Réaménagement de l'axe routier 173/277  
sur les territoires des municipalités  
de Pintendre (Lévis) et de Saint-Henri  
Bellechasse 6211-06-021

**ÉTUDE D'IMPACT SUR L'ENVIRONNEMENT  
DU RÉAMÉNAGEMENT DE L'AXE ROUTIER  
173-277**

**RÉPONSES AUX QUESTIONS DU MENV**

JUIN 2001

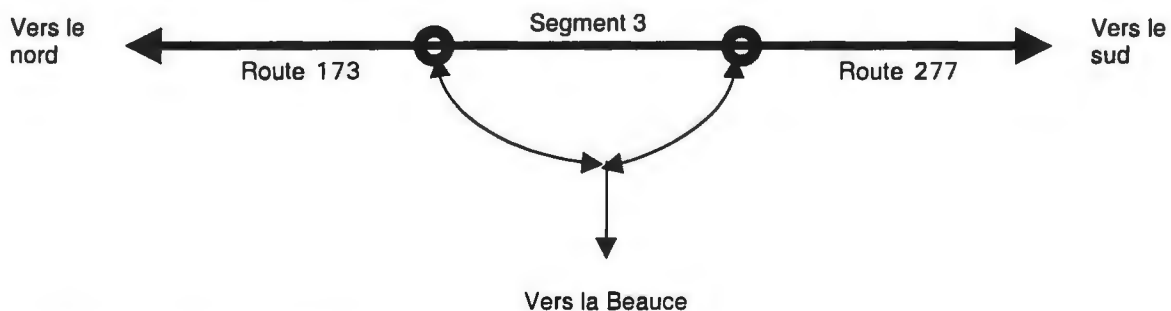
**Question 3 : page 37, par.4, demande de circulation dans le noyau urbain :**  
Comment expliquer la demande de circulation moindre dans le noyau urbain de Saint-Henri?

**Réponse 3 :** Tel qu'illustré au croquis suivant, la diminution des débits de circulation dans le segment 3 vient du fait qu'une partie de la circulation en provenance du nord et se dirigeant vers la Beauce (ou vice et versa) quitte l'axe routier à l'étude pour demeurer sur la route 173 (intersection Commerciale Nord). De même, une partie de la circulation en provenance du sud et se dirigeant vers la Beauce (ou vice et versa) quitte l'axe routier à l'étude pour demeurer sur la rue Commerciale puis sur la route 173 (intersection Commerciale Sud).
